電機工程施工查核常見缺失

吳國楨 電機技師

113年03月29日

三、機水電缺失介紹

圖124工程會扣點編號5070605

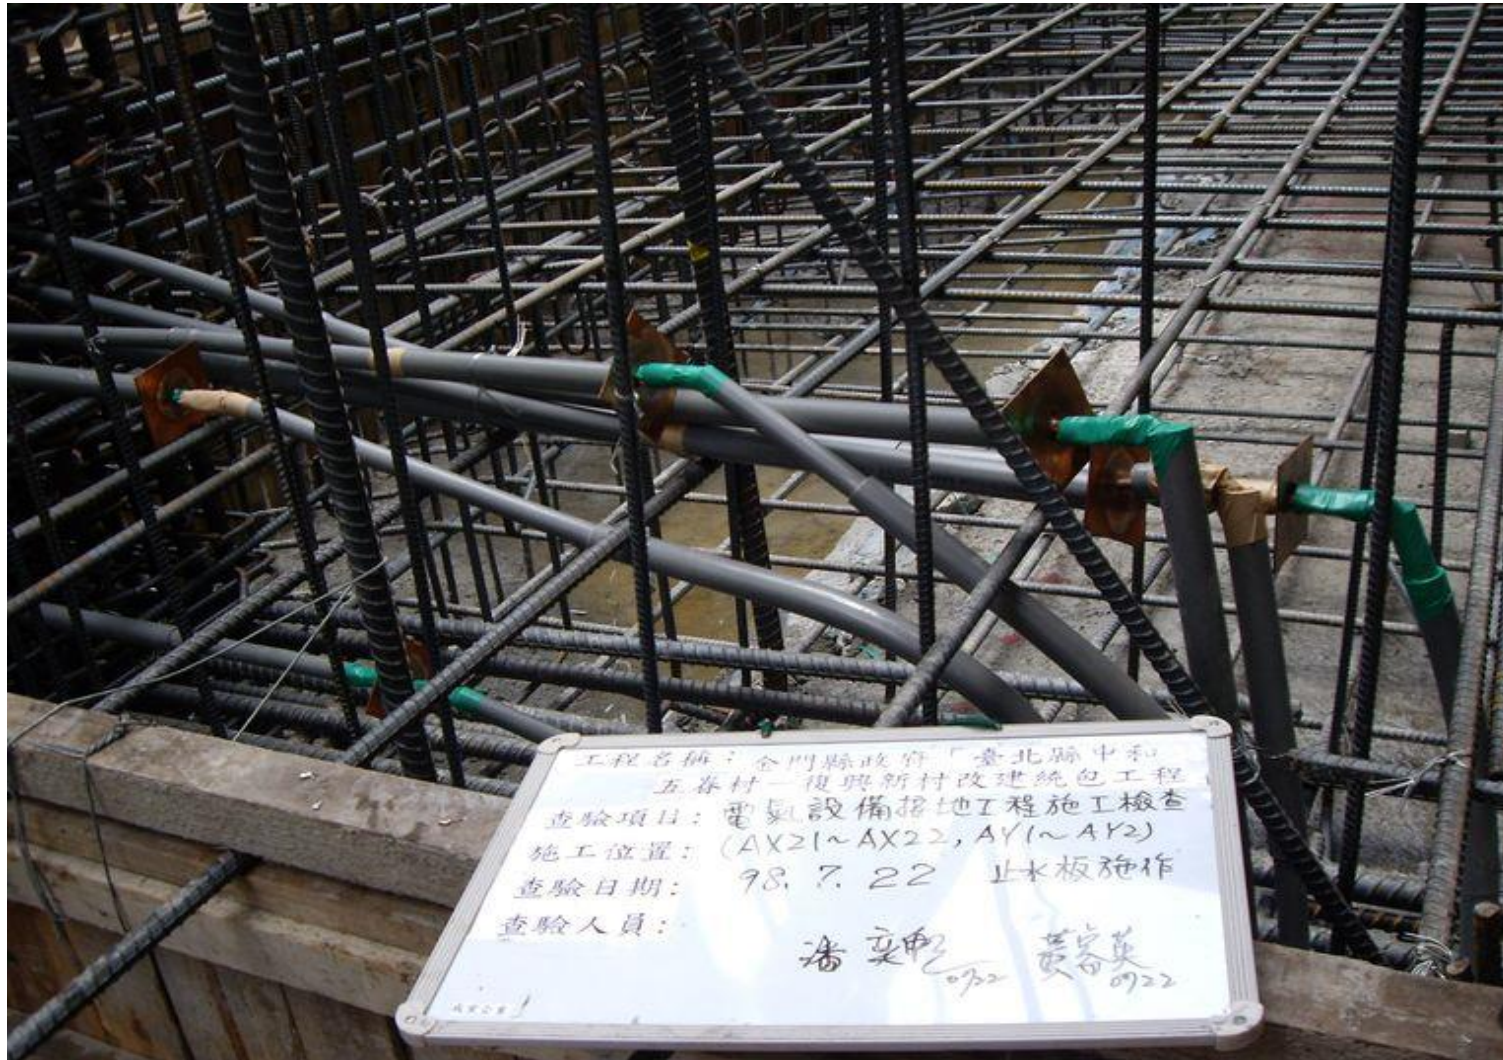
說明：火藥量不足造成熔接處有孔洞

圖128工程會扣點編號5070699

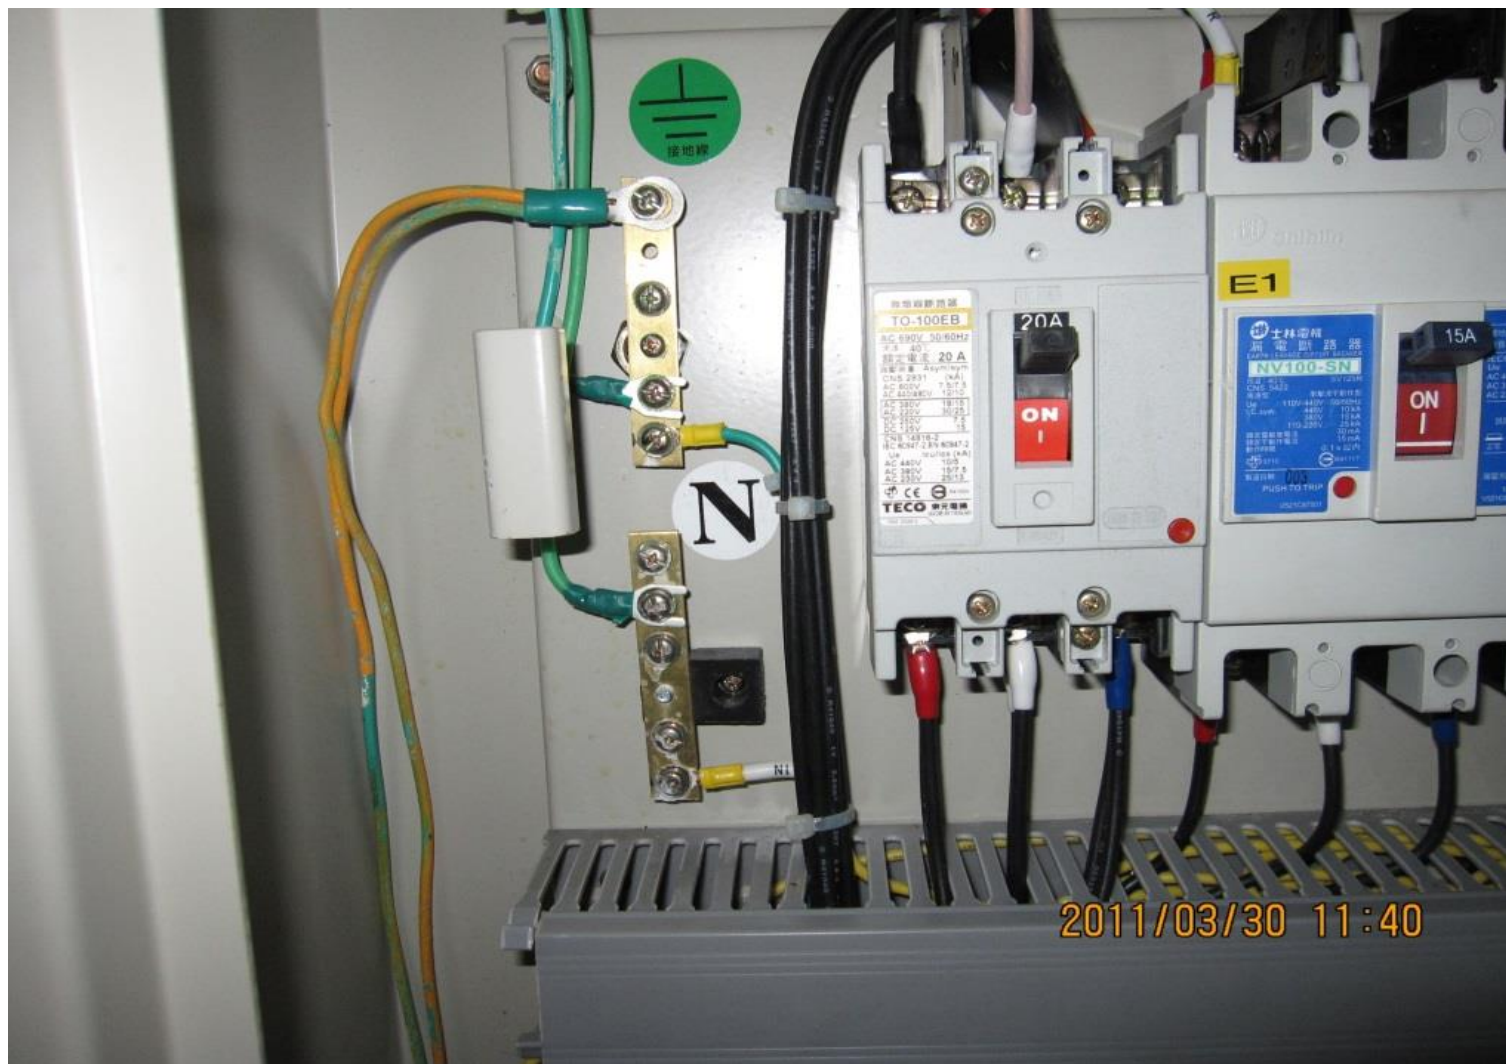
說明：接地導線連接法不當，不符法規規定

圖130工程會扣點編號5080908

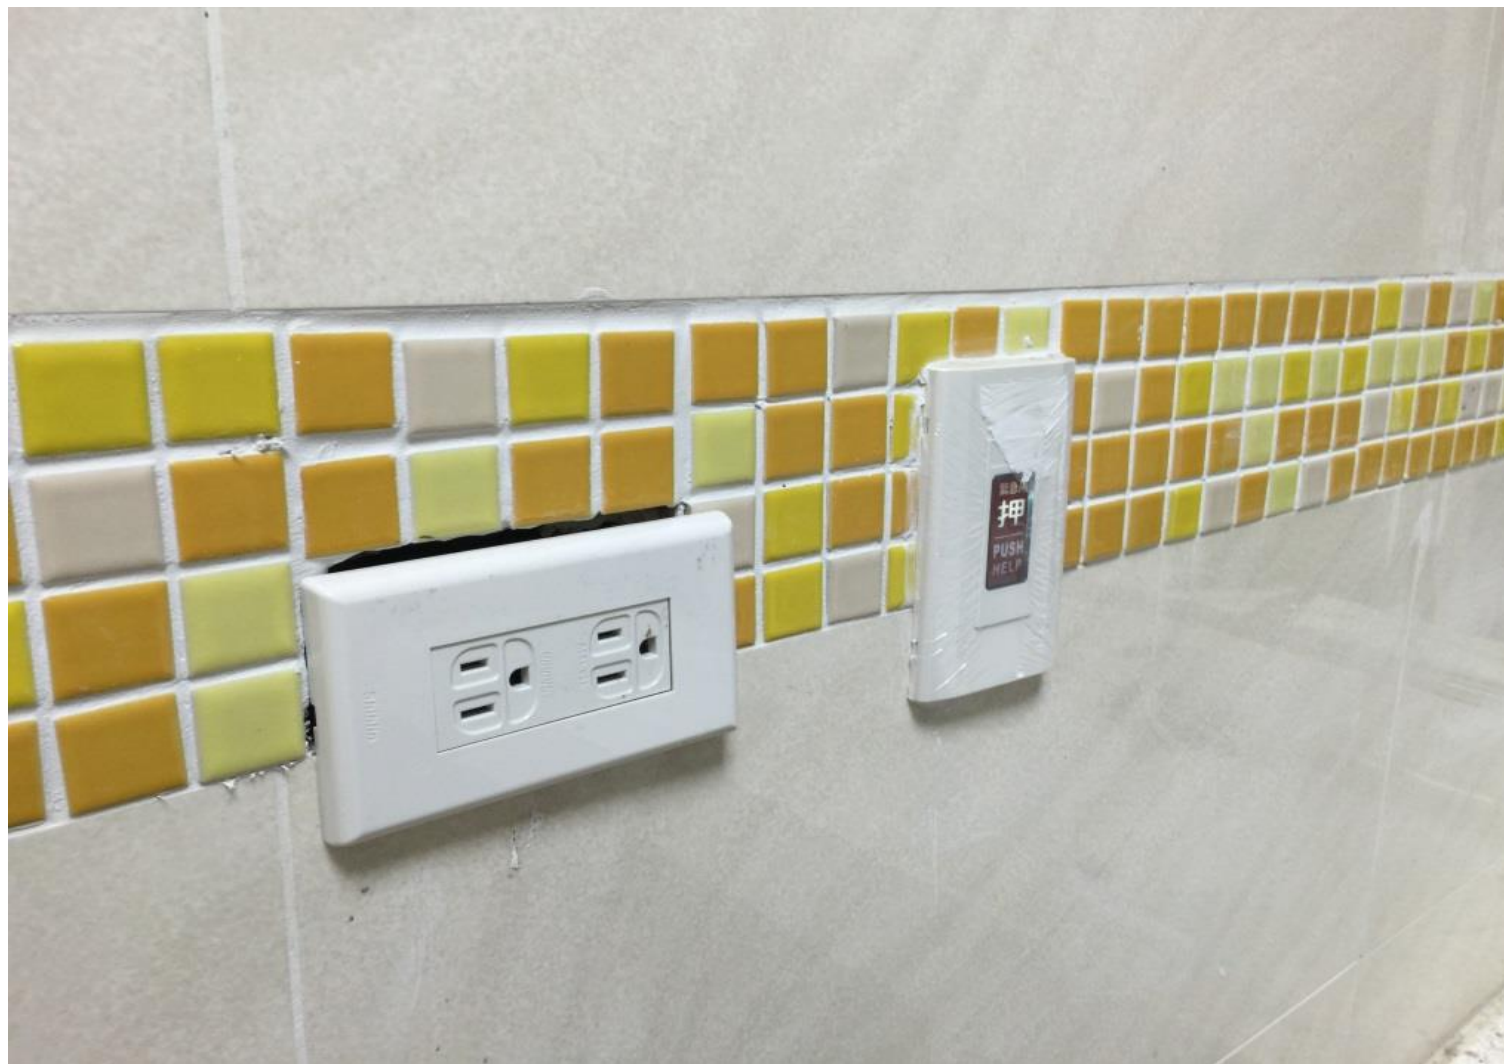
說明：出線口高度不一、間距不一，影响美觀

圖134工程會扣點編號5080908

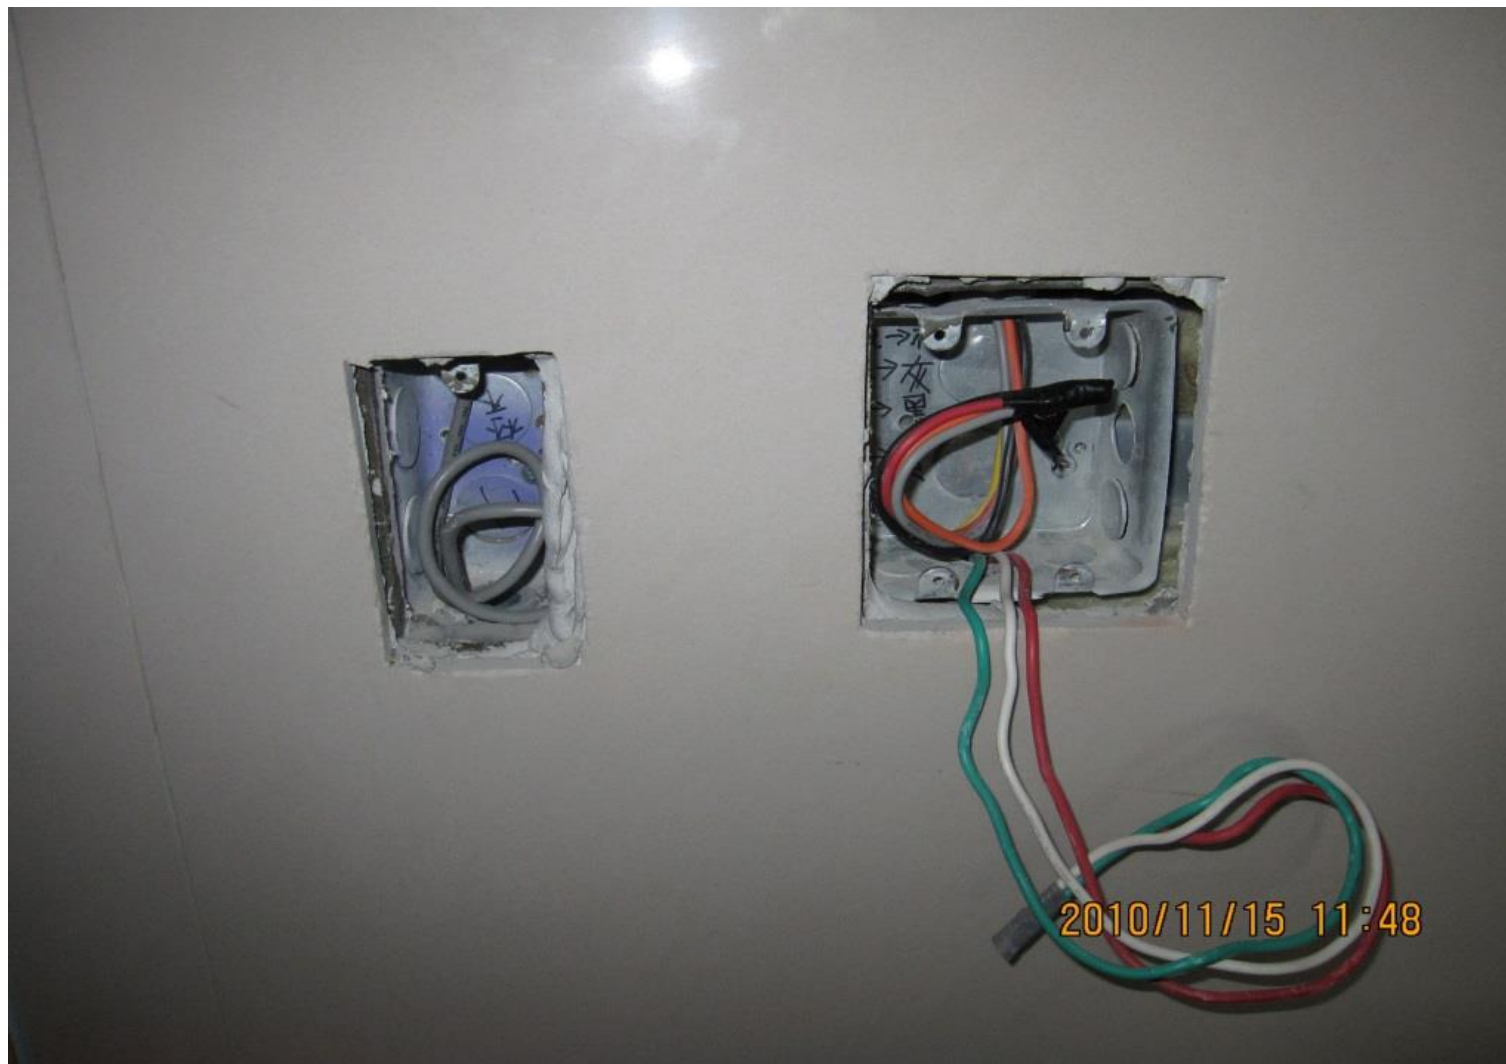
說明：出線口開口太大未修補，影响美觀
